V Chomutově, dne 4.9.2023
č.j.: RSD-107920/2023-2
Vyřizuje: Ing. Josef Maier
mob.: +420 601 550 519
josef.maier@rsd.cz

Vyjádření k PD pro stavbu: „Nový sjezd na stávající parkoviště p.p.č. 94/3 a 94/4 k.ú. Horní Kamenice, Nové napojení stávající sportovní haly a ubytovny na silnici I/13“ - silnice I/13

Výřez z řezu připojení – obrubník podobetonován (bez narušení konstrukční vrstvy silnice I/13):

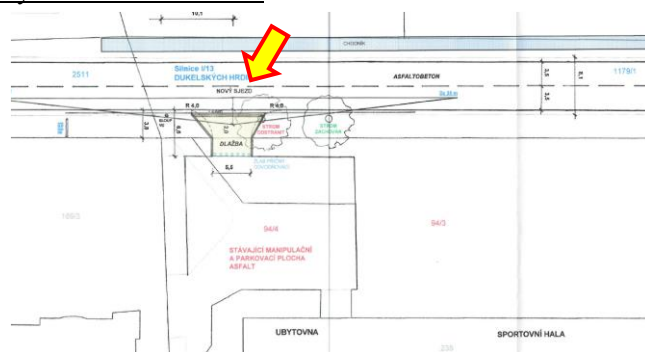
- konstatujeme: sjezd bude proveden z dlažby 80 mm a v místě napojení na zpevněnou krajnici silnice I/13 opatřen silničním betonovým obrubníkem osazeným v betonovém loži s převýšením 20 mm – nemáme námitek,
